SERVICE-INFO

Szerelési utasítás LuK RepSet® 621 3027 09/33, 621 3045 09/33 és 621 3050 09/33

Gyártó: Opel, Vauxhall

Motorok: Z16XEP, Z16YNG, Z18XE, Z18XER

1. ábra: OE sz.: 90536140/616169
körbefutó bemélyedés nélkül,
lendkerék mélysége 19 mm

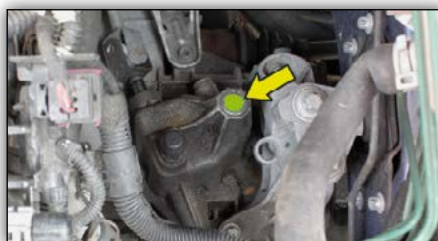
Ezért a járműgyártóknál 2007. májusától és a 20KC2905 motorszámtól kezdődően egy módosított kuplungot és egy módosított lendkereket szerelnek be a sorozatgyártás során. Emiatt megváltozik a lendkerék mélysége 19-ről 21,6 mm-re.

A lendkerekek megkülönböztetési jegyeit az 1. és a 2. ábra mutatja.

OE sz. lendkerék	LuK RepSet®
90536140/616169 Motorszámig 20KC2904 vagy színjelölés nélkül	621 3027 09 621 3027 33
93186460/5616016 Motorszámtól 20KC2905 vagy színjelöléssel	621 3045 09 621 3045 33 621 3050 09 621 3050 33
